Приложение к акту обследования объекта

«Богоявленский собор, 1738-1750 гг.»
(Красноярский край, г. Енисейск, пер. Пожарный, д. 1)

Рисунок 3.3 Вестибюль

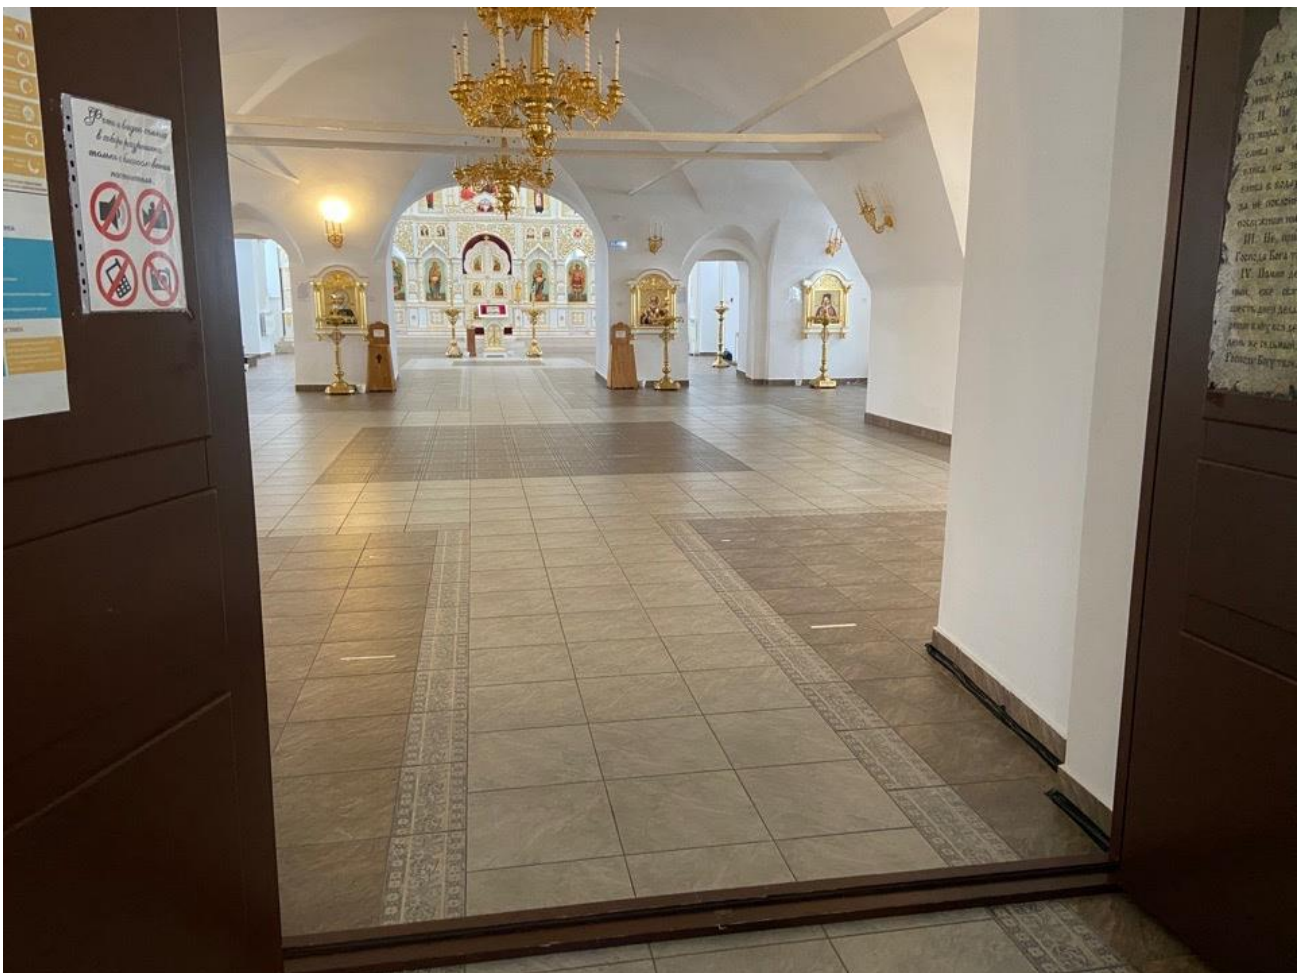
3.1	Коридор (вестибюль, зона ожидания)	3.1 - 3.10	<p>1. Отсутствуют тактильно контрастные указатели перед препятствиями (СП 59.13330.2016 п. 6.2.3)</p> <p>2. Дверной порог не соответствует норме, более 0,014 м (СП 59.13330.2016 п. 6.1.5)</p> <p>3. Отсутствует тактильная мнемосхема помещения при входе в здание (СП 59.13330.2016 п. 8.1.6)</p>	КОС	<p>1. Необходимо расположить тактильно контрастные указатели на расстоянии 0,3 м от препятствия или дверного проема, если дверь открывается по ходу движения. Необходимо расположить тактильно контрастные указатели на расстоянии ширины полотна от плоскости дверного полотна, если дверь открывается наружу.</p> <p>2. Необходимо устранить порог.</p> <p>3. При входах в здания массового посещения (вокзалы всех видов транспорта, учреждения социального назначения, торговые предприятия, административно-управленческие учреждения, многофункциональные комплексы и т.п.) для инвалидов по зрению должна быть установлена информационная тактильная или тактильно-звуковая мнемосхема, отображающая информацию о помещениях в здании, не мешающая основному потоку посетителей. Она должна размещаться с правой стороны по ходу движения на удалении от 2 до 4 м от входа.</p> <p>Пояснение: Здание относится к объектам культурного наследия. В связи с этим по согласованию с ККО ВОС разместить тактильные напольные указатели необходимо только перед выходом из учреждения и перед основным лестничным маршем. Перед препятствиями, расположенными фронтально на путях движения, тактильные напольные указатели на данный момент не обустраиваются.</p>	Капитальный ремонт, текущий ремонт, индивидуальное решение

<p><i>Все остальные виды работ необходимо согласовывать со службой по государственной охране объектов культурного наследия.</i></p> <p><i>До момента проведения капитального ремонта для преодоления препятствий в виде порогов может использоваться инвентарный пандус и оказываться ситуационная помощь сотрудниками учреждения.</i></p>

Рисунок 3.11 Лестничный марш

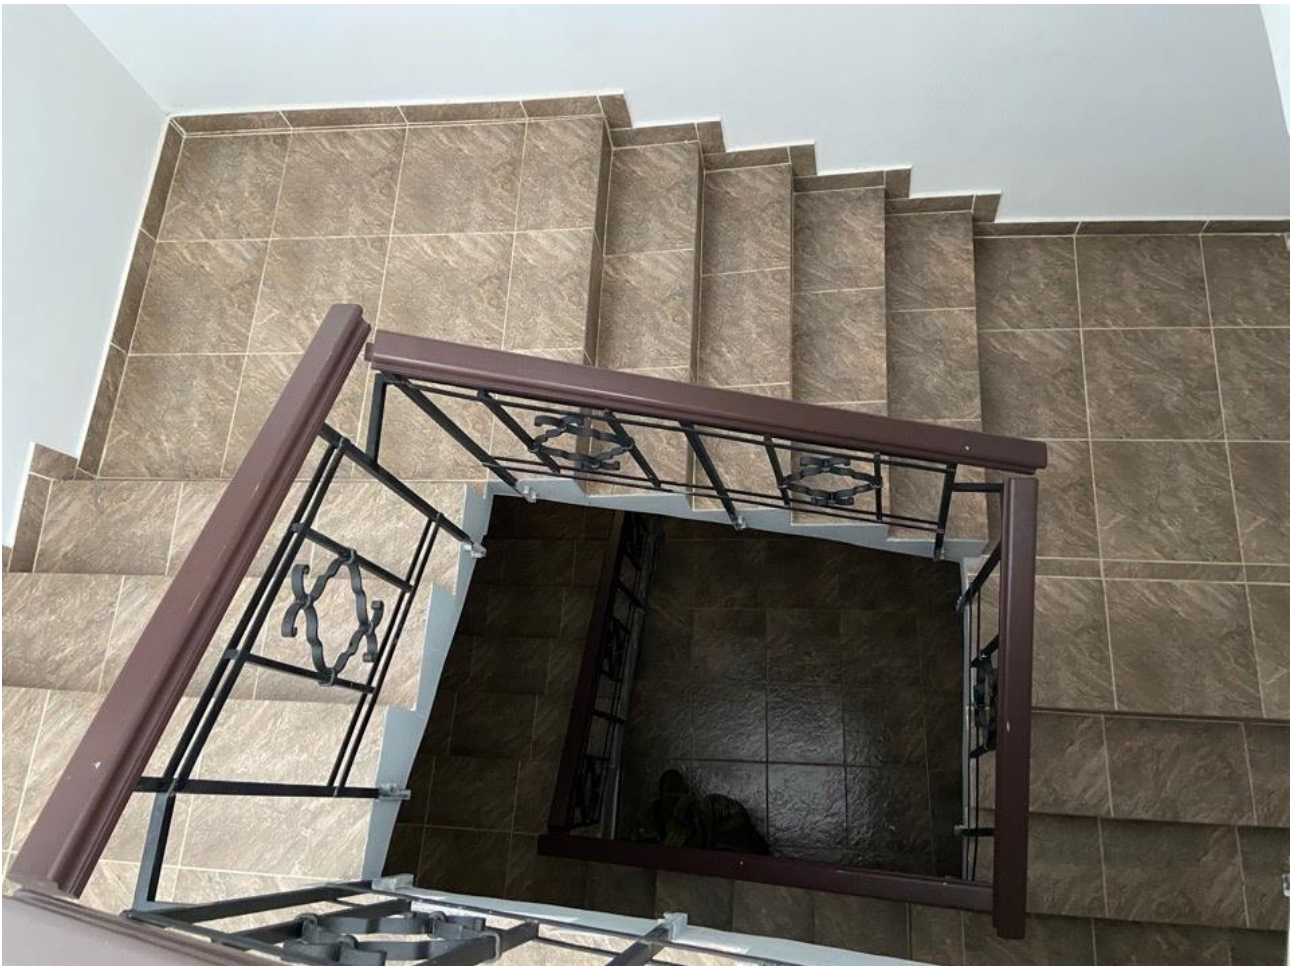
3.2	Лестница (внутри здания)	3.11 - 3.13	<p>1. Отсутствуют тактильно контрастные указатели на расстоянии 0.3 метра от внешнего края проступи верхней и нижней ступени, непосредственно перед выходом на лестничную площадку (СП 59.13330.2016 п. 6.2.3)</p> <p>2. Боковые края ступеней, не примыкающие к стенам, не имеют бортики высотой не менее 0.02 м (СП 59.13330.2016 п. 6.2.8)</p> <p>3. Отсутствуют нормативные поручни на лестничном марше (СП 59.13330.2016 п. 6.2.11)</p> <p>4. На боковой, внешней по отношению к маршу, поверхности поручней, отсутствуют рельефные обозначения этажей, а также предупредительные полосы об окончании перил (СП 59.13330.2016 п. 6.2.12)</p> <p>5. На проступях краевых ступеней отсутствует контрастная маркировка (СП 59.13330.2016 п. 6.2.8)</p>	ОС	<p>1. Необходимо расположить тактильно контрастные указатели на расстоянии 0.3 метра от внешнего края проступи верхней и нижней ступени.</p> <p>Участки пола на коммуникационных путях перед доступными дверными проемами, находящимися фронтально по ходу движения, входами на лестничные клетки, открытыми лестничными маршами, стационарными препятствиями должны иметь тактильно-контрастные предупреждающие указатели глубиной 0,5 - 0,6 м, с высотой рифов 4 мм.</p> <p>2. Требуется установить на боковые края ступеней не примыкающие к стенам бортики высотой не менее 0.02 м</p> <p>3. Вдоль обеих сторон всех пандусов и открытых лестниц, а также у всех перепадов высот горизонтальных поверхностей более 0,45 м необходимо устанавливать ограждения с поручнями. Поручни следует располагать на высоте 0,9 м (допускается от 0,85 до 0,92 м). Поручень перил с внутренней стороны лестницы должен быть непрерывным по всей ее высоте. Завершающие горизонтальные части поручня должны быть длиннее марша лестницы или наклонной части пандуса на 0,3 м (допускается от 0,27 до 0,33 м) и иметь не травмирующее завершение.</p> <p>4. Необходимо предусмотреть рельефные обозначения этажей, а также предупредительные полосы об окончании перил, на боковой,</p>

<p>внешней по отношению к маршру, поверхности поручней</p> <p>5. Необходимо нанести одну или несколько противоскользящих полос, контрастных с поверхностью ступени, шириной 0.08-0.1м. Расстояние между краем контрастной полосы и краем проступи ступени - от 0,03 до 0,04 м.</p> <p>Пояснение: <i>В связи с тем, что здание является объектом культурного наследия, все виды работ необходимо согласовывать со службой по государственной охране объектов культурного наследия.</i></p> <p><i>По согласованию с ККО ВОС разместить тактильные напольные указатели необходимо только перед основным лестничным маршем.</i></p> <p><i>В данном учреждении необходимо предусмотреть возможность оказания услуг инвалидам на креслах-колясках на первом этаже.</i></p>

Рисунок 3.15 Дверной порог при выходе на лестничную площадку 4 см

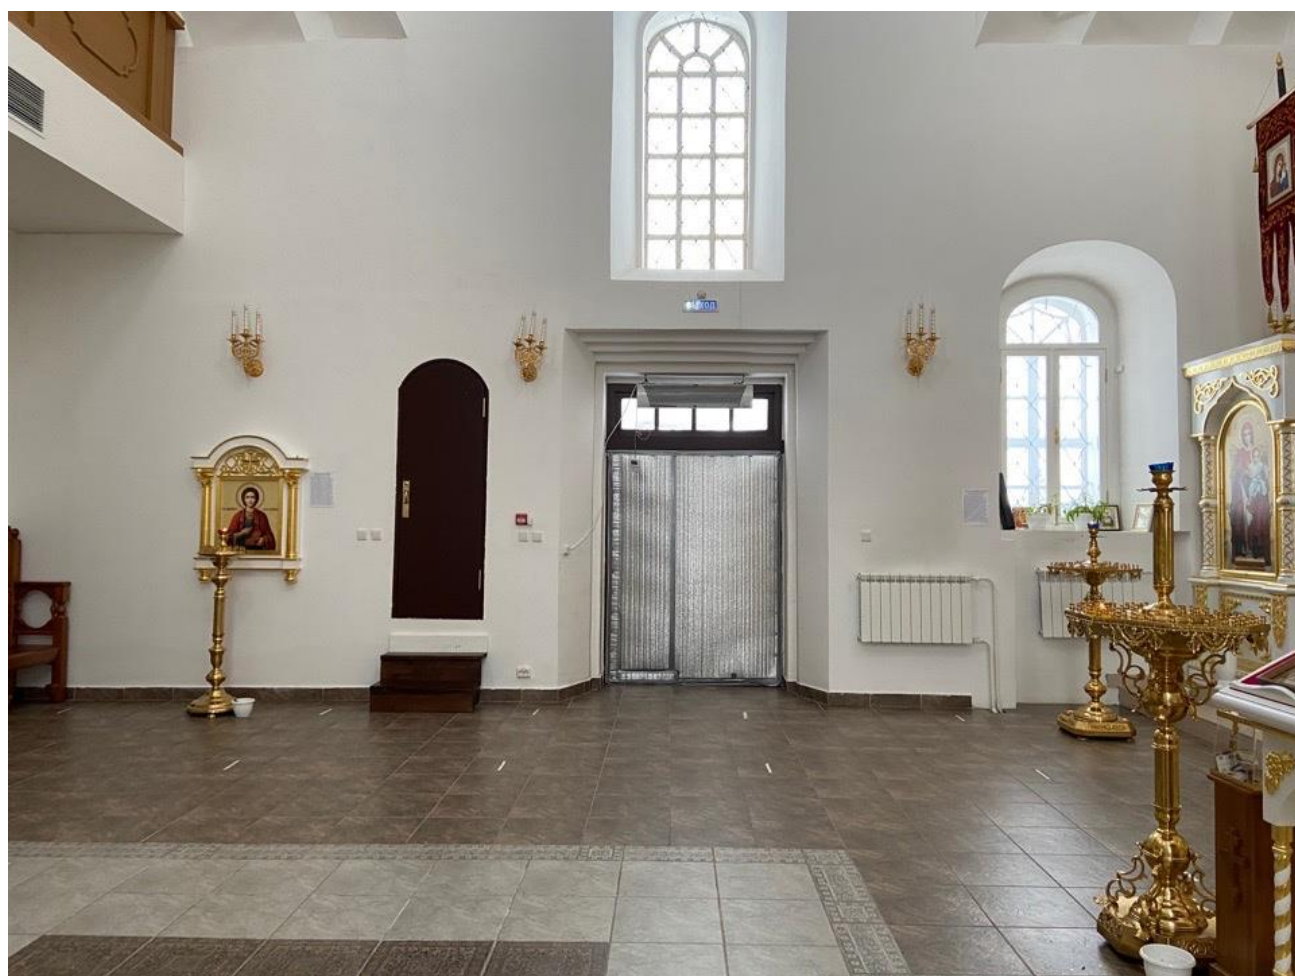
3.3	Пандус (внутри здания)	-	Нет	-	-	-
3.4	Лифт	-	Нет	-	-	-
3.5	Дверь	3.10, 3.14 - 3.15	<p>1. Отсутствуют тактильно контрастные указатели на расстоянии 0.3 м от дверного проема, если дверь открывается по ходу движения (СП 59.13330.2016 п. 6.2.3)</p> <p>2. Отсутствуют информирующие тактильные таблички для людей с нарушением зрения, которые должны размещаться рядом с дверью со стороны дверной ручки на высоте 1.2-1.6м (СП 59.13330.2016 п. 6.5.9)</p> <p>3. Дверной порог не соответствует норме, более 0,014 м (СП 59.13330.2016 п. 6.1.5)</p>	КОС	<p>1. Необходимо расположить тактильно контрастные указатели на расстоянии 0,3 м от препятствия или дверного проема, если дверь открывается по ходу движения; на расстоянии ширины полотна двери от плоскости дверного полотна, если дверь открывается навстречу движению.</p> <p>2. Необходимо установить информирующие тактильные таблички для людей с нарушением зрения рядом с дверью со стороны дверной ручки на высоте 1.2-1.6м: - перед входами во внутренние помещения, в которых оказываются услуги, с указанием номера и назначения помещения.</p> <p>3. Необходимо устранить порог</p> <p>Пояснение: <i>Здание относится к объектам культурного наследия. В связи с этим по</i></p>	Текущий ремонт, капитальный ремонт, индивидуальное решение

<p>согласованию с ККО ВОС тактильные напольные указатели необходимо разместить только перед основными лестничными маршами и выходом из учреждения. Перед препятствиями на путях движения обустройство тактильными контрастными напольными указателями не требуется.</p> <p>Все виды работ необходимо согласовывать со службой по государственной охране объектов культурного наследия.</p> <p>До момента проведения капитального ремонта для преодоления препятствий в виде порогов может использоваться инвентарный пандус и оказываться ситуационная помощь сотрудниками учреждения.</p>
